Mission régionale d'autorité environnementale

**Avis sur le projet d'exploitation
du parc éolien Autour des Carrières
à Marson et Vésigneul-sur-Marne (51)
porté par la société WEB Parc Éolien
Autour des Carrières**

N°réception portail : 003155 / A P
n°MRAe 2025APGE73

Figure 1: Implantation des éoliennes

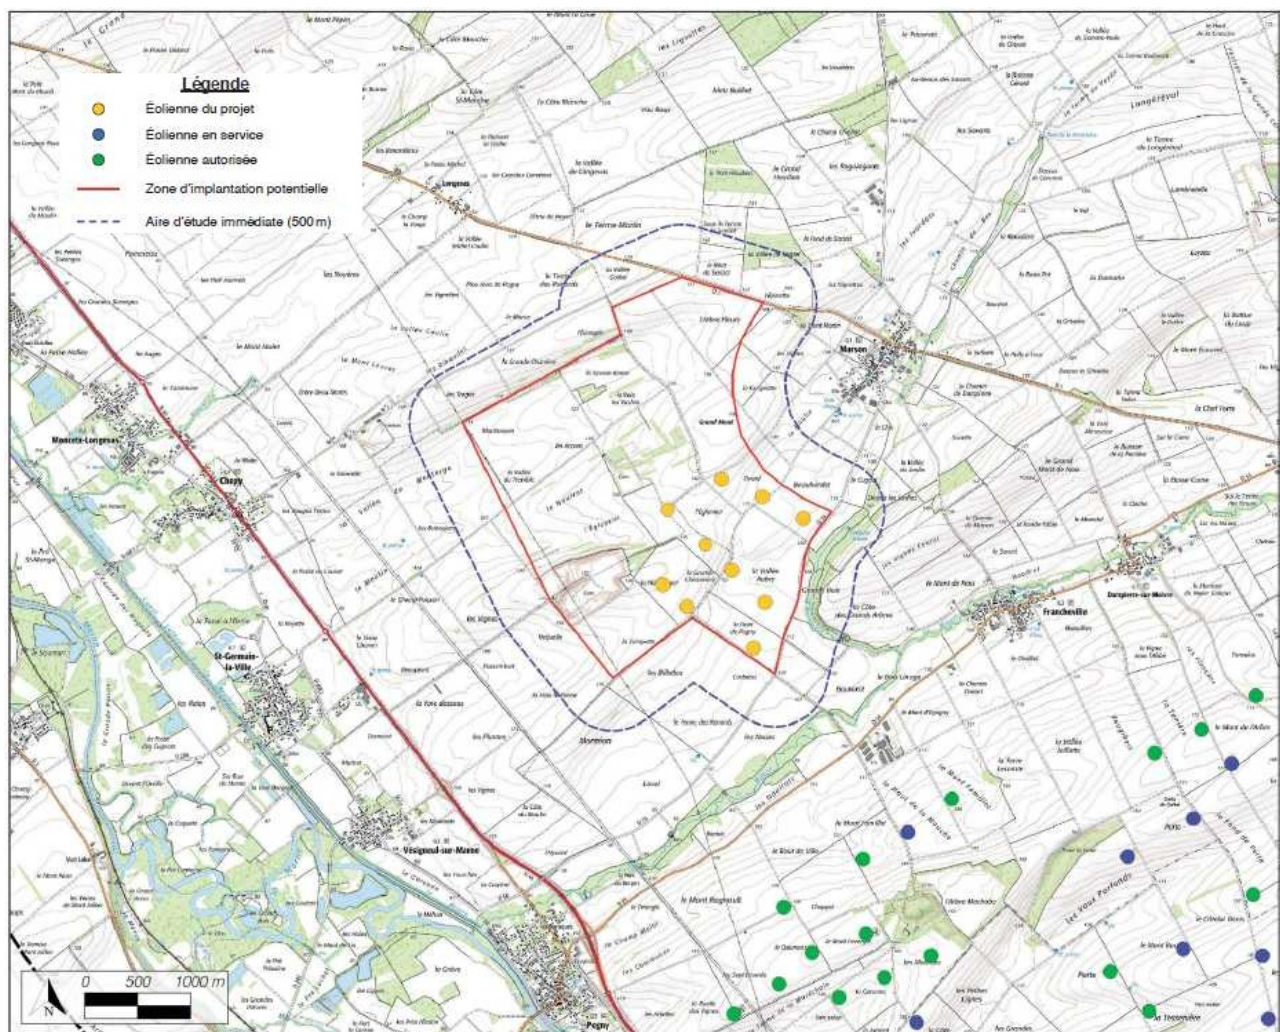
L'Ae constate que 8 éoliennes présentent une garde au sol de 44 m, tandis que les éoliennes E4 et E5 ont une garde au sol réduite de 28,5 m. L'Ae est consciente que le pétitionnaire a fait des compromis entre les différentes contraintes et qu'il y a eu des améliorations par rapport au dossier initial mais elle rappelle que cette caractéristique est de nature à majorer l'impact des éoliennes sur la faune volante, notamment les chauves-souris et aussi les oiseaux, et **rappelle que la Société française pour l'étude et la protection des mammifères¹⁷ (SFEPM) recommande de proscrire l'installation des modèles d'éoliennes dont la garde au sol est inférieure à 50 m pour les éoliennes dont le diamètre du rotor est supérieur à 90 m.**

L'Ae recommande au pétitionnaire de choisir un modèle d'éolienne qui respecte une hauteur de garde au sol de 50 m minimum pour les éoliennes dont le diamètre du rotor est supérieur à 90 m.

- la garde au sol relativement importante de 8 éoliennes (44 m), combinée au bridage nocturne prévu, constitue un dispositif de réduction des impacts dans ce secteur sensible ; l'Ae rappelle toutefois que la garde au sol des éoliennes E4 et E5 est largement insuffisante (28,5 m alors que les règles habituelles sont de 50 m pour un rotor supérieur à 90 m pour préserver les chauves-souris et les oiseaux) et **recommande d'augmenter la garde au sol des éoliennes E4 et E5**.

Figure 6: Périmètres autour des sites inscrits UNESCO

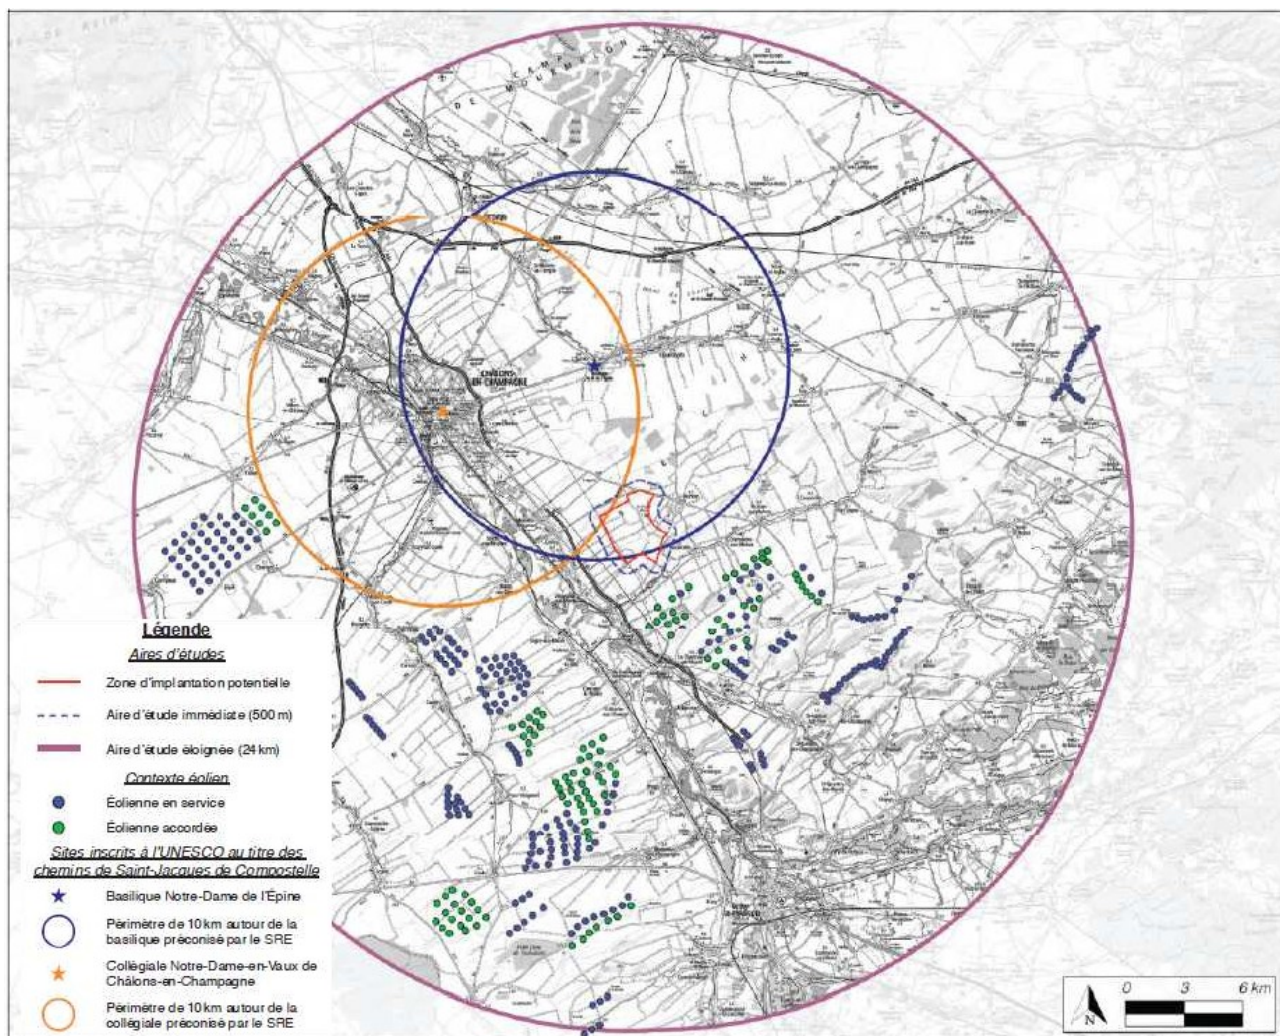
Ces édifices sont également protégés au titre des Monuments Historiques. Le centre-ville de Châlons-en-Champagne est, par ailleurs, un Site Patrimonial Remarquable. À cela s'ajoute le site UNESCO des Coteaux, Maisons et Caves de Champagne, situé à 33,5 km au sud-ouest. Le projet se trouve à l'intérieur de la zone de vigilance de 20 km définie autour de ce bien culturel.

L'Ae recommande au pétitionnaire de consulter à nouveau la mission UNESCO pour valider que les modifications du dossier de 2024 sont de nature à répondre aux attentes formulées par la mission en 2022 sur la précédente version du projet.

Figure 8: Encerclement autour de Dampierre-sur-Moivre

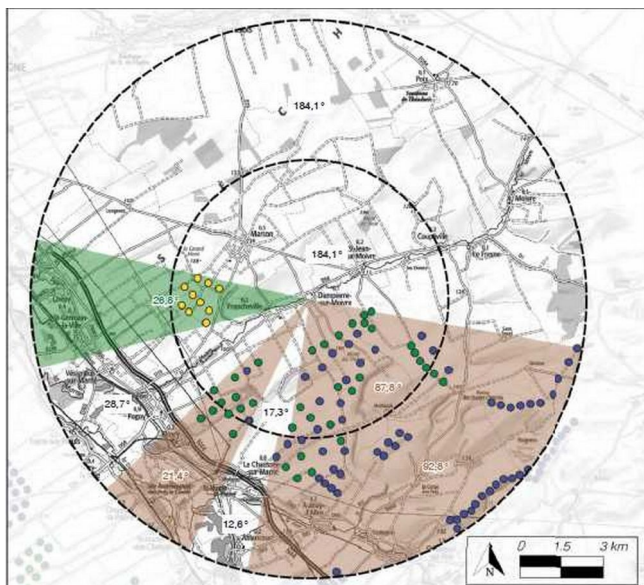
- à Francheville, l'angle d'occupation atteint 149,1° (seuil d'alerte dépassé) et l'indice de respiration passe sous le seuil à 153,6° ;
- à Dampierre-sur-Moivre, l'angle atteint 136°, franchissant aussi le seuil d'alerte, mais l'indice de respiration reste acceptable (184,1°).

Figure 9: Encerclement autour de Francheville

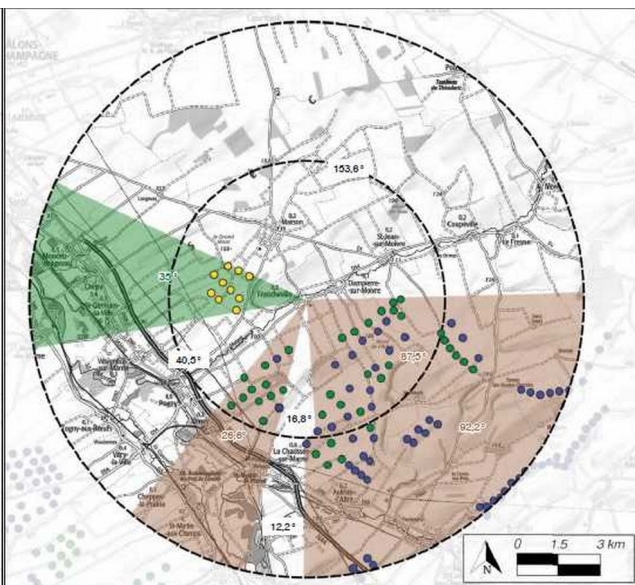
L'Ae considère que l'implantation groupée des éoliennes permet de limiter les effets d'encerclement visuel. Elle souligne cependant un risque de saturation perceptible pour Francheville, et une présence visuelle marquée dans le cadre de vie des habitants de Marson, déjà soumis à des vues sur d'autres parcs éoliens.
